## Projet de Plan de Prévention des Risques d'inondations de la Clarence

### Enquête Publique préalable à l'approbation du PPRI

## TOME 2 - OBSERVATIONS DU PUBLIC ET REPONSES DE LA DDTM

**Concernant la parcelle AB32 :**

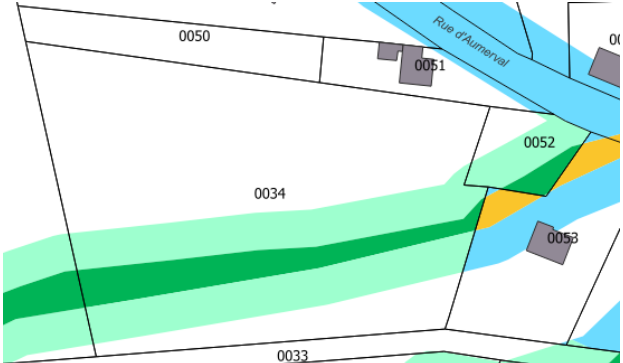
Or cette parcelle AB32 est entourée de talus et de terrain non bâti sur  
un terrain de la zone orange. Les Plans topographiques de  
ces terrains sont situés à la fin au niveau des talus que de  
terrain qui mène à la route; ce qui prouve que les talus de la  
parcelle ne peuvent être soumis à destination en zone orange  
et doit également être soumis à destination en zone orange  
habituelle et habituelle.

La parcelle est effectivement bordée de talus, néanmoins la hauteur du talus décroît sur la partie de parcelle située face à la ferme. Aussi, nous limiterons l'aléa à la route sur la partie de parcelle située cotée parcelle 98,99 (zone colorée en marron sur la carte de zonage réglementaire) par contre la partie en colorée en vert foncé sur la carte de zonage réglementaire sera maintenue.

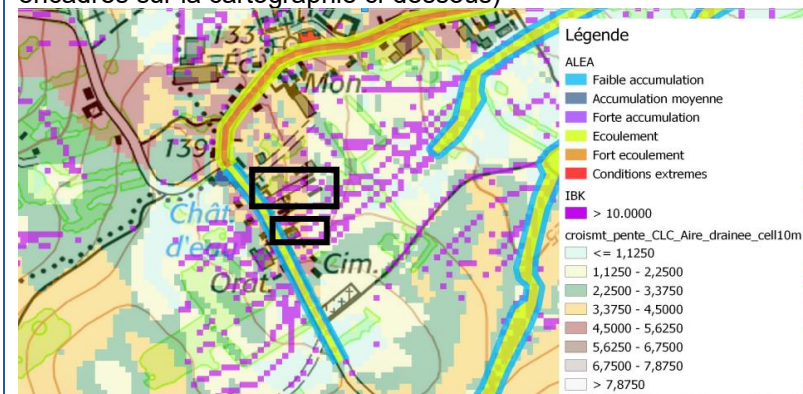
Pernes à l'origine des écoulements qui partent ensuite vers le bas du village, le problème d'écoulement n'apparaît pas sur vos plans. (ci-joint un plan de situation du problème en format A3 ; PJ n°1). La solution consisterait à construire un bassin de rétention d'eau à l'origine des écoulements. En effet le bas de la rue de Pernes est systématiquement inondé (voir les photos avec une accumulation de 40 cm d'eau au plus fort des pluies). Sont inondés : M Vincent 5 rue de Pernes, M Delerue 2 rue de Pernes, M Serniclay 6 rue de Pernes, M Bailleuil Christian rue du Sac. Inondation aussi dans le bas de la rue de Floringhem, M Cabaj Bernard est aussi impacté rue principale n°57. Le SVC (service) de remembrement nous promet des fossés de rétention d'eau dans le bord des routes et champs (matérialisés par des traits bleus, voir plan restitué ; PJ n°2). Le problème est sérieux à Aumerval, c'est pourquoi je voudrais que vous vous penchiez au plus près des problèmes et de l'exposé de la situation préoccupante. Un courrier commun avec la commune de Floringhem vous est transmis (PJ n°3). Il a été destiné à M COQUET en charge de l'environnement de l'eau et de la GEMAPI, le 04 mai dernier.

cependant afin de prendre en compte les observations deux nouvelles zones seront rajoutées à la cartographie (secteurs encadrés sur la cartographie ci-dessous)

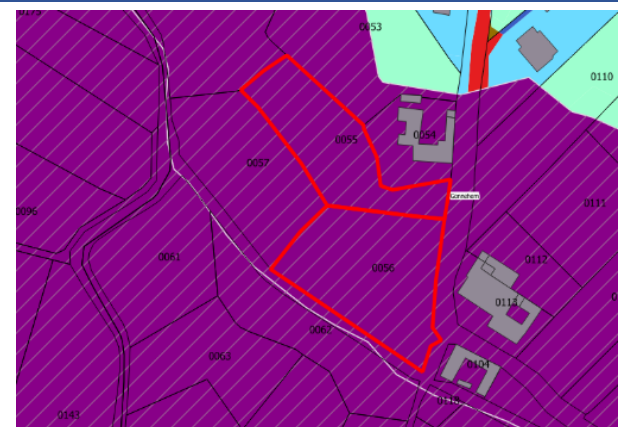
Effectivement, les nouvelles constructions recensées sur les parcelles AL 456, 455 et 454 n'apparaissent pas sur le zonage réglementaire. Néanmoins ces constructions ont été prises en compte comme en témoigne la couleur « bleu-clair » du zonage réglementaire correspondant à un espace urbanisé.

Concernant la parcelle AL 456, seul le front à rue sera constructible (zone colorée en bleu clair). La partie colorée en « vert clair » ne sera pas constructible afin de préserver les capacités d'expansion de la crue.

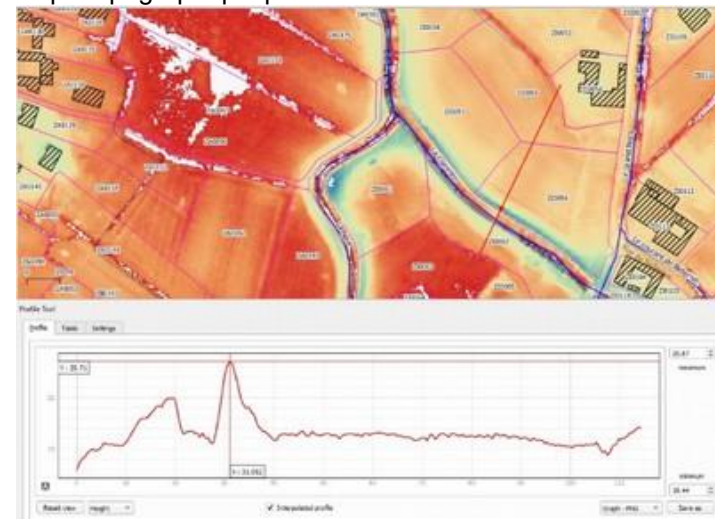
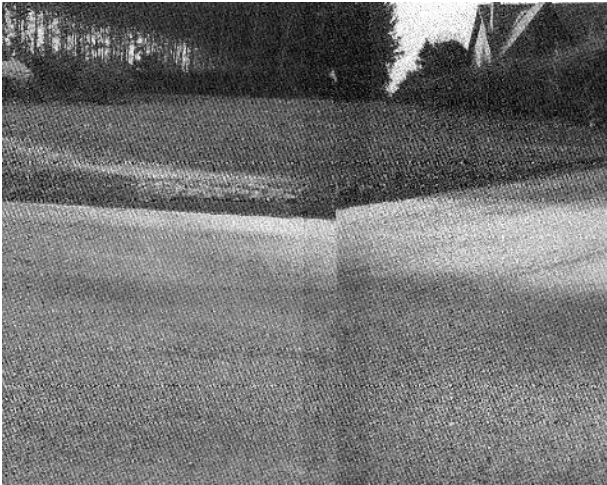
05 23 - Etant propriétaire des parcelles ZI 55 et ZI 56, j'aimerais avoir un avis car la Clarence de ce côté-là n'est pas endigués.

Une coupe topographique peut être réalisée au niveau de la rivière :

On peut remarquer que le lit est effectivement endigué et que les parcelles ZI 55 et 56 sont situées à moins de 100 m de la crête de la digue.

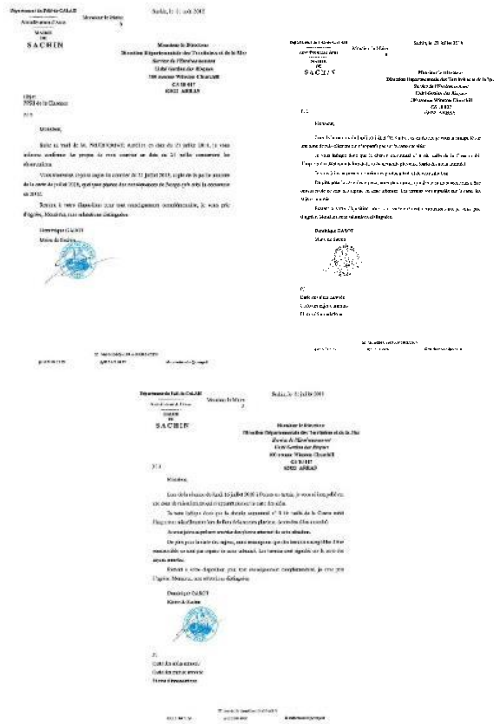
Sur le plan, l'écoulement sur la parcelle B117, située rue de Pressy, n'est pas repris

Une réponse à cette question a été donnée à la page 50 du bilan de concertation : « Effectivement, il existe un petit talweg profond de 20 cm sur cette parcelle, un axe d'écoulement sera rajouté. »

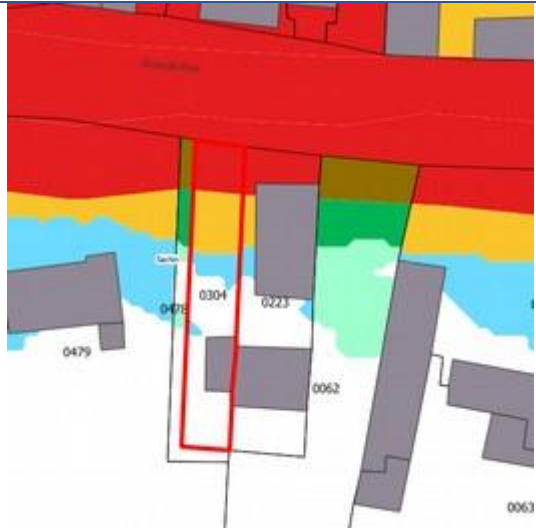
La construction de M. Berche (PC 0627320400100 , parcelle B470), située rue de Pernes n'est pas reprise sur le plan :

donc été prise en compte même si elle n'apparait pas sur le plan.
